Ministero dell' Ambiente e della Sicurezza Energetica

Parere n. 356 del 14 novembre 2022

Progetto:	<p><i>Verifica del Piano di Utilizzo, ai sensi dell'art. 9 del DPR 120/2017</i></p> <p>SS 16 ADRIATICA - VARIANTE DI ANCONA <i>Ampliamento da 2 a 4 corsie da Falconara a Baraccola</i> <i>1°Lotto: tratto Falconara - Torrette (svincoli inclusi)</i> PROGETTO ESECUTIVO</p> <p><i>Aggiornamento del Piano di Utilizzo delle terre e rocce da scavo</i></p> <p>ID VIP 8689</p>
Proponente:	ANAS S.p.A

La Commissione Tecnica di Verifica dell'Impatto Ambientale - VIA e VAS Sottocommissione VIA

Figura 2 Localizzazione aree di cantiere principali

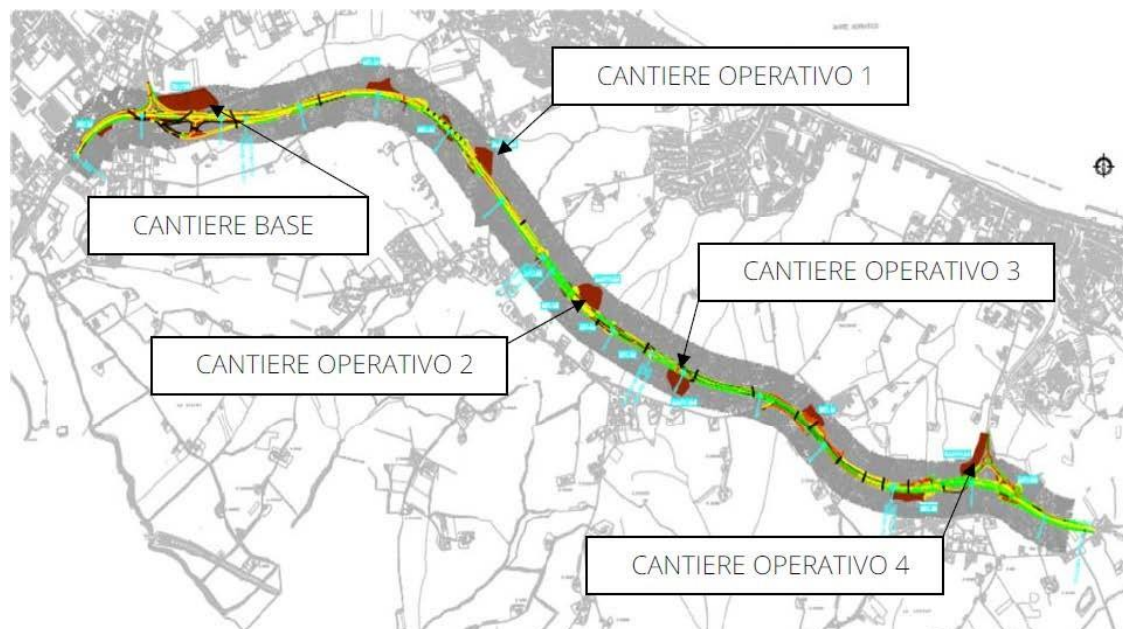
VALUTATO che il PUT descrive sia le aree di cantiere principali sia le aree di cantiere secondario non dando però dettaglio evidente né in una tabella né in schede descrittive di quanto previsto dall'allegato 5 del DPR 120/2017 in merito a dimensioni, destinazioni d'uso, inquadramento territoriale, urbanistico, geologico, geomorfologico ed idrogeologico

Figura 3 Localizzazione punti di campionamento 2018 con superamenti CSC colonna A D. Lgs. 152/2006

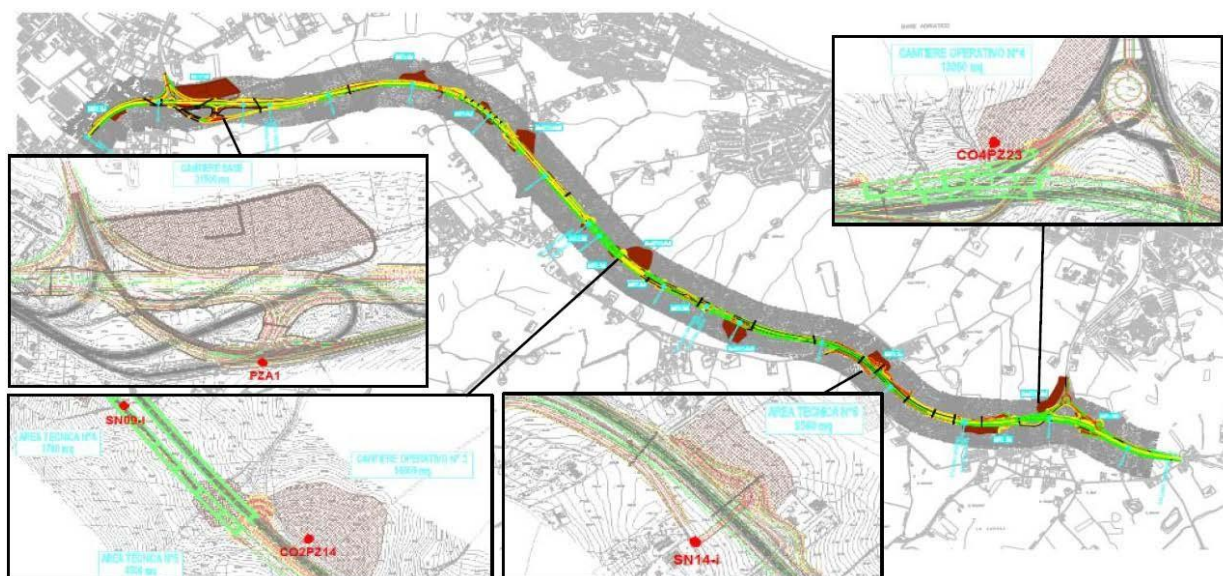
A tal proposito sulla base dei risultati analitici si ricorda al Proponente che, previa ricaratterizzazione in corso d'opera, la gestione dei materiali deve avvenire in conformità al loro utilizzo finale, come previsto nel PUT.

Inoltre, ai fini del ripristino delle aree di cantiere a fine lavori, sarà necessario che il Proponente verifichi con l'Ente regionale competente per l'agricoltura l'eventuale interdizione alla coltivazione per le aree agricole in questione in cui sono stati riscontrati nel punto SUO12, superamenti delle Concentrazioni Soglia di Contaminazione di cui alla colonna A della Tabella 1 all'Allegato 5 alla Parte V del D.Lgs. 152/2006 e s.m.i. per il parametro "idrocarburi C>12" (SUO-12: profondità scavo 0-50 cm 103 mg/kg; profondità scavo 50-100 cm 109 mg/kg). Inoltre, si ritiene necessario che, l'esecutore dell'opera segnali all'Autorità competente i predetti superamenti ai sensi dell'art. 245 del D.lgs. 152/06. Trattandosi quindi di terreni definibili "potenzialmente contaminati", ai sensi del D.lgs. 152/2006, e atteso che il Proponente risulta interessato alle aree medesime solo relativamente a un'attività di occupazione temporanea, lo stesso è tenuto al rispetto di quanto prescritto all'art.34 comma 7 del D.L. 133/2014, in merito alle modalità e alle tecniche che dovranno essere adottate nel corso dei lavori per non determinare rischi per i lavoratori e per gli altri fruitori dell'area e per non interferire con le possibili operazioni di bonifica. L'esecutore dell'opera, qualora non lo avesse già fatto, dovrà in ogni caso informare le autorità competenti interessate dello stato di contaminazione riscontrato a seguito delle attività di caratterizzazione condotte dall'esecutore stesso, perché vengano attivate tutte le procedure previste dagli artt. 242 e 245 del D.lgs. 152/2006 per i terreni potenzialmente contaminati.
